NOTA TÉCNICA CT-GRSA nº 02/2024

Assunto: Atualização do status do Eixo Prioritário 1 – Resposta ao Ofício nº 00047/2024/IAJ-CONT/IAJCIF/AGU.

Figura 03. Valores de Turbidez da Estação Automatizada do ponto RCA01 do PMQQS. Dados de 01/08/2017 a 18/04/2023 e disponível em <https://monitoramentoriadoce.org/graficos/>.

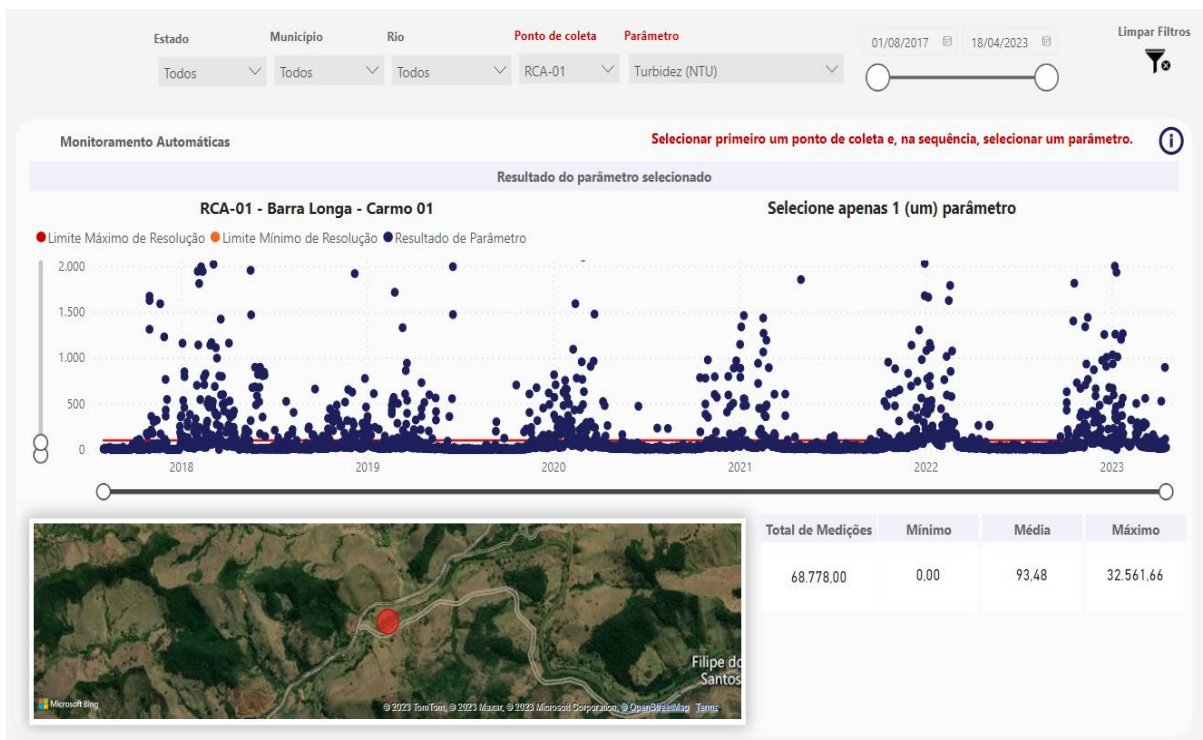
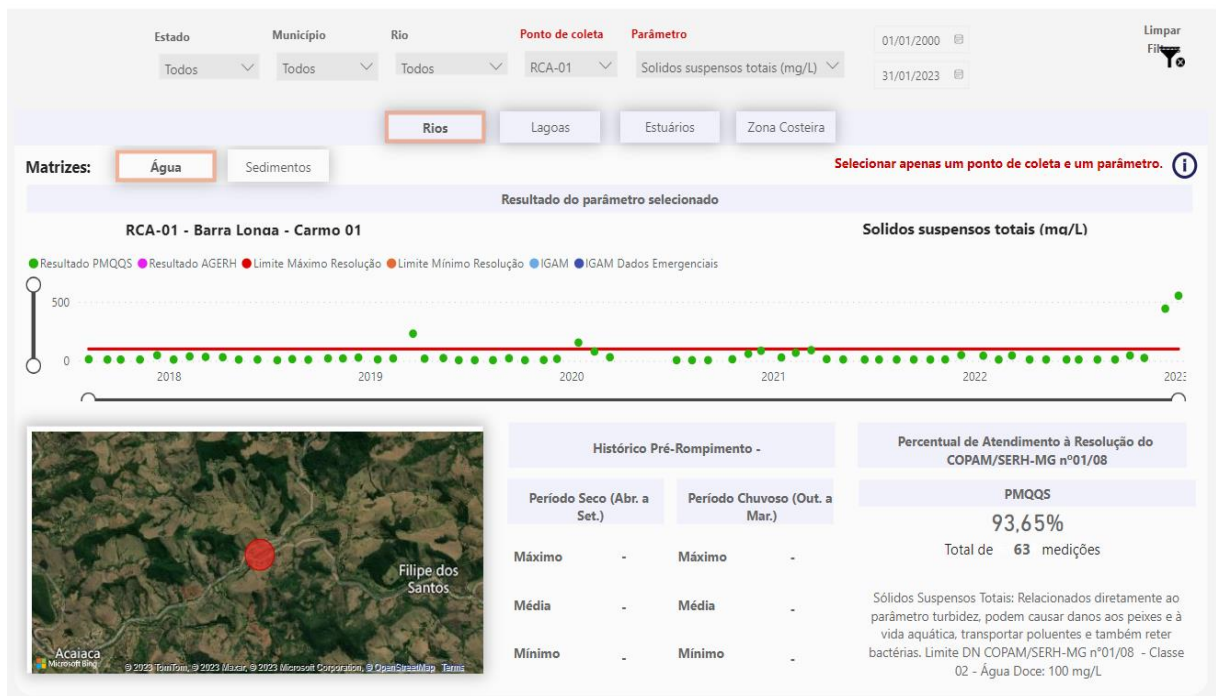
Observa-se que os últimos dados disponíveis são de janeiro de 2023, enquanto os dados do monitoramento automatizado são do mesmo dia da busca, 18/04/2023. Desta forma, fica claro que além de ter uma base de dados maior (coleta horária pelas estações automáticas do PMQQS), ter frequência de transmissão do dado horária e estar com os dados mais atualizados no portal faz do parâmetro turbidez importante para compor a série de indicadores do PMR.

Figura 05. Valores de Turbidez do Monitoramento Convencional do ponto RDO08 do PMQQS. Dados de 21/02/2000 a 04/01/2023 e disponível em <https://monitoramentoriodoce.org/graficos/>.

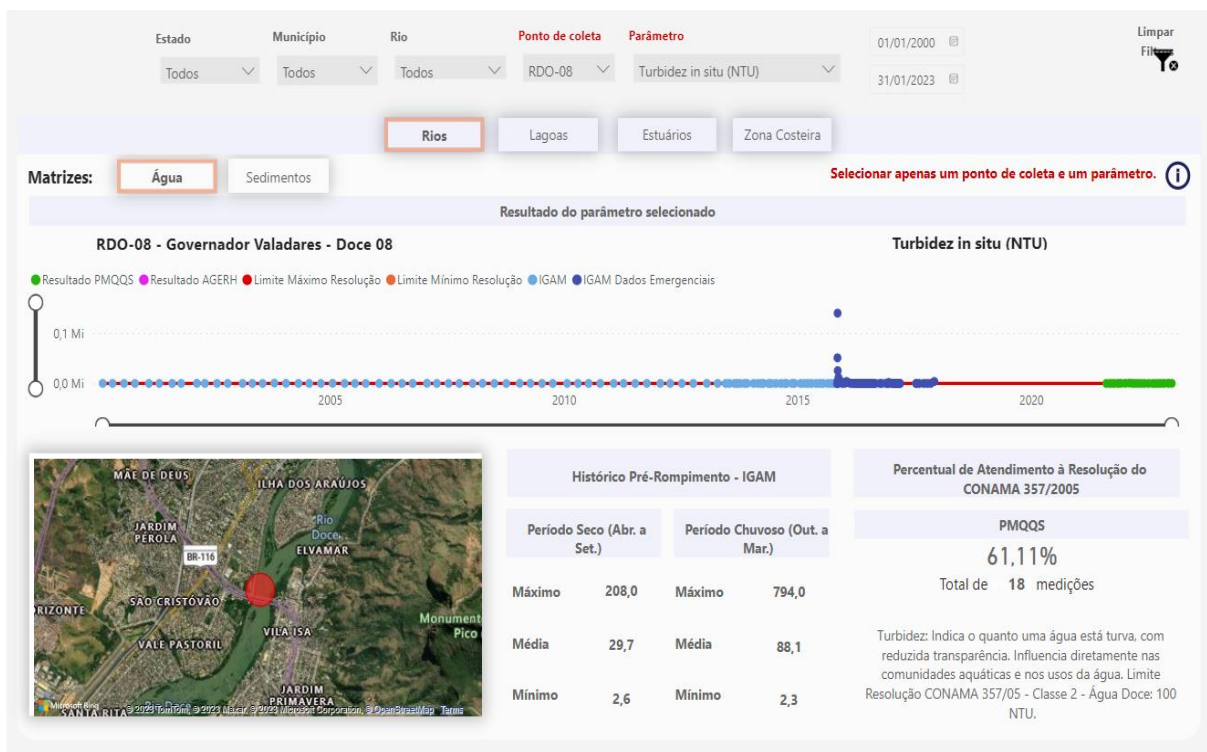
Olhando apenas as médias pretéritas, temos que os valores mensurados de turbidez para os períodos seco e chuvoso, respectivamente, são de 29,7 NTU e 88,1 NTU. E completa-se com o fato de que todas as vezes que o limite de 100 NTU (classe 2 - Resolução CONAMA n.º357/02) foi ultrapassado no período chuvoso, e nem por isso a média ficou acima deste. Esse padrão se repete em outros pontos do rio, ou seja, mesmo que em períodos chuvosos a medição ultrapassasse o limite de 100 NTU (classe 2 - Resolução CONAMA n.º357/02), a sua média é inferior.
